Stavební úřad Magistrátu města Prostějova  
Oddělení územního plánování  
nám. T.G.Masaryka 130/14  
796 01 Prostějov

V souladu s § 64 odst. 3 stavebního zákona uplatňuji požadavky na obsah zadání regulačního plánu ploch komerčních zařízení vymezených v centrální zóně IX. změnou územního plánu dle sp.Zn.:SÚ/2329/2012-Ing.Do Č.j.:PVMU 130601/2012 61

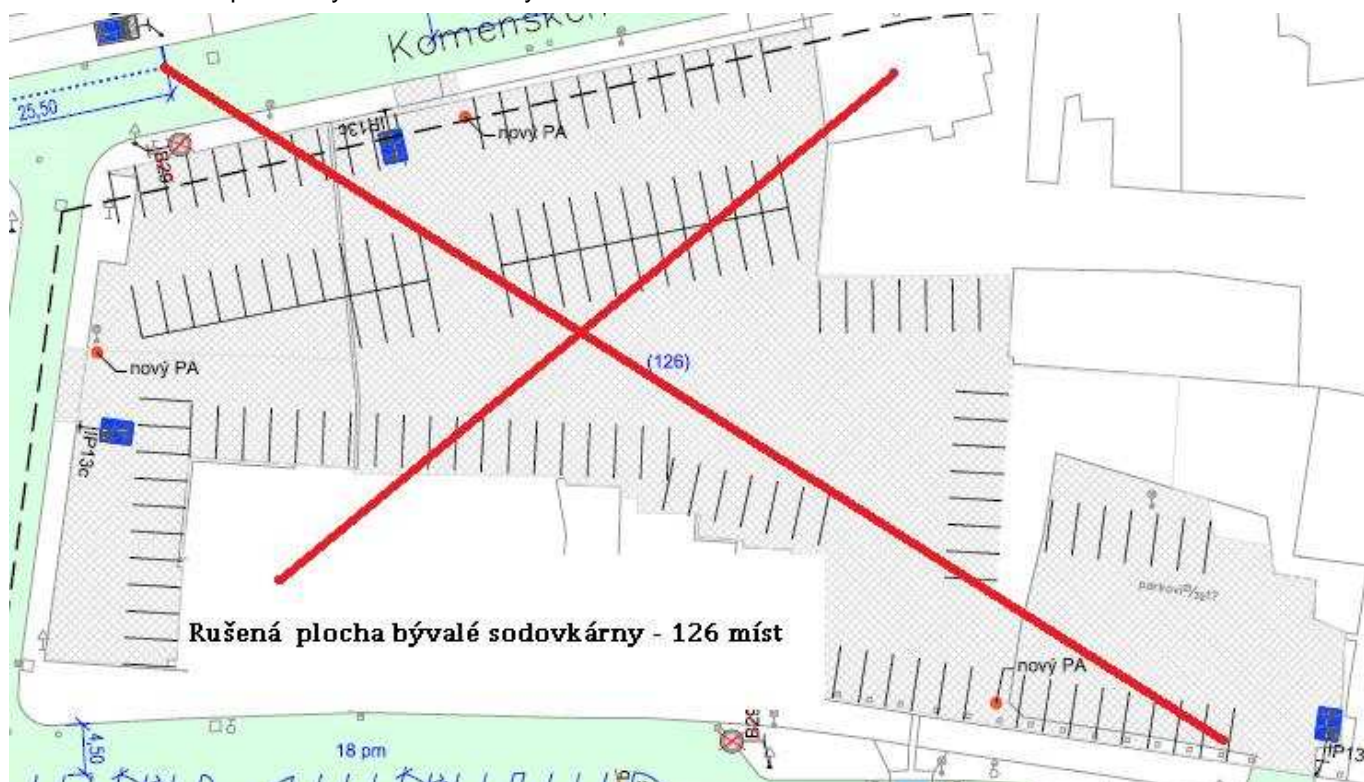
**Odůvodnění:** zabezpečení potřeb parkování objektu musí zabezpečit prokazatelnou náhradu parkovacích míst za zrušené parkoviště u FÚ a zástavbu dosud volné plochy po bývalé sodovkárně. Tyto plochy by totiž jinak bez jakékoliv náhrady byly z celkového počtu parkovacích a odstavných míst vyloučeny. Proto musí být stavba dimenzována pouze na tolik prodejní plochy, aby byla v jakémkoliv okamžiku uspokojena potřeba dle ČSN a současně byla zabezpečena náhrada zaniklých parkovacích a odstavných ploch. Tedy nadzemní stavba může být jen tak veliká, kolik zabezpečí parkovacích ploch v řešené oblasti. Současně se stanovuje zákaz heren a prodejen s erotickým zbožím.

Zrušené parkoviště u finančního úřadu:

Zrušená odstavná plocha bývalé sodovkárny:

**Nahradit novým zněním odstavce:** Na pozemky vymezené ulicemi Komenského a Křížkovského a stávajícími okolními budovami umístit nadzemní polyfunkční objekt obsahující funkce obchodu, stravování, služeb, apod. vč. souvisejícího zázemí (technické, sociální, obslužné, administrativní, apod.), mimo funkcí heren a obchodů s erotickým zbožím. Maximální možná využitelná plocha polyfunkčního objektu pro funkce obchodu, stravování, služeb, apod. vč. souvisejícího zázemí (technické, sociální, obslužné, administrativní, apod. bude odvislá od zabezpečení počtu parkování v podzemních patrech objektu. Parkovací a odstavná stání mohou být umístěna v podzemí pod dopravními plochami nebo veřejnými prostranstvími, musí však být řešena společně v jednom komplexu v souladu s ČSN 73 6110. Počet navržených parkovacích míst pro definovaný polyfunkční objekt dle ČSN 73 6110 bude zvýšený o hodnotu úbytku počtu parkovacích parkoviště u Finančního úřadu v počtu 37 parkovacích míst a současně o hodnotu úbytku počtu parkovacích míst u plochy po bývalé sodovkárně Komenská x Wolkerova v počtu 126 parkovacích míst.
